**Verlag huishoudelijke elektrische installatie op laagspanning en zeer lage spanning****Algemeen:**

Referentie: <b>004-20260212-04</b>	Datum controle: <b>12/02/2026</b>
Keurder: <b>004</b>

Eigenaar:	<b>Onbekend</b>	EAN-code:	<b>Onbekend</b>
Adres installatie:	<b>Kanaalstraat 67, 3500 - Hasselt</b>	Nummer teller(s):	<b>801888</b>
		Distributienetbeheerder installatie:	<b>Fluvius</b>
Datum uitvoering installatie:	<input checked="" type="checkbox"/> Vóór 01/10/1981 <input type="checkbox"/> Tussen 01/10/1981 en 01/06/2020 <input type="checkbox"/> Vanaf 01/06/2020		
Type:	<input checked="" type="checkbox"/> Woonenheid <input type="checkbox"/> Niet-huishoudelijk <input type="checkbox"/> PV <input type="checkbox"/> Batterij <input type="checkbox"/> Laadpaal

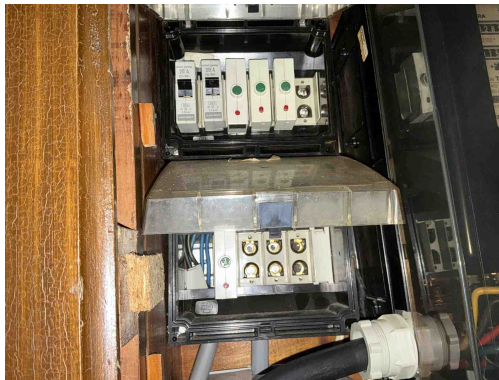
**B17** - De voedingsspanning is niet op elk bord vermeld (Boek 1: 3.1.3.3).  
*Opmerking: Oa bord 1, 2, 3*

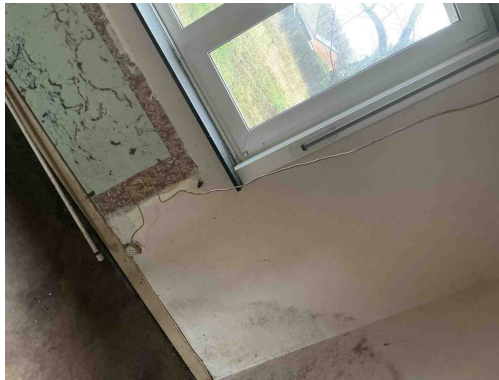
**D08** - De nodige markeringen op de beveiligingstoestellen ontbreken of zijn onleesbaar (Boek 1: 5.3.5.5).

*Opmerking: Oa bord 2 en 3*

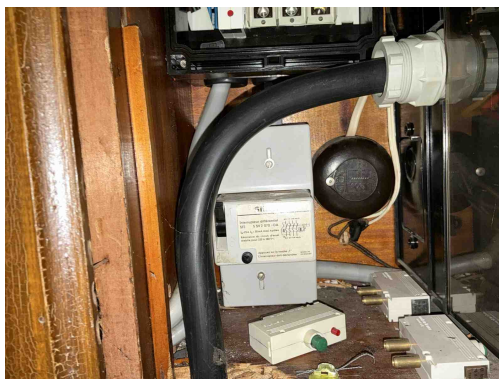
**T09** - Bepaalde contactdozen en/of schakelaars zijn beschadigd (Boek 1: 1.4.1.3).  
*Opmerking: Oa Living 2*

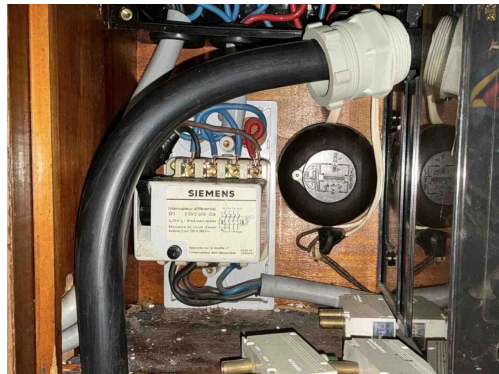
**C26** - De verbindingen zijn niet gebeurd in borden, in aftakdozen, aan de klemmen van contactdozen, schakelaars of in de verlichtingstoestellen (Boek 1: 5.2.6.1).

*Opmerking: Oa slaapkamer 2*

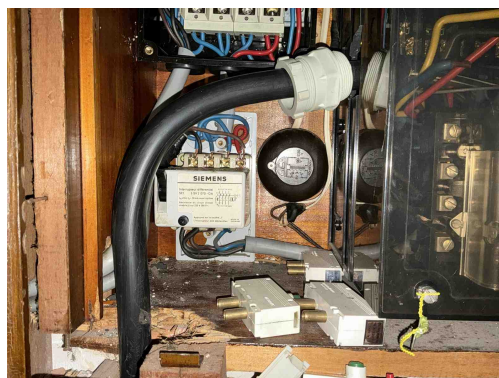
**D04** - De hoofddifferentieelstroominrichting is niet verzegelbaar (Boek 1: 4.2.4.3).

*Opmerking: Oa bord 1*
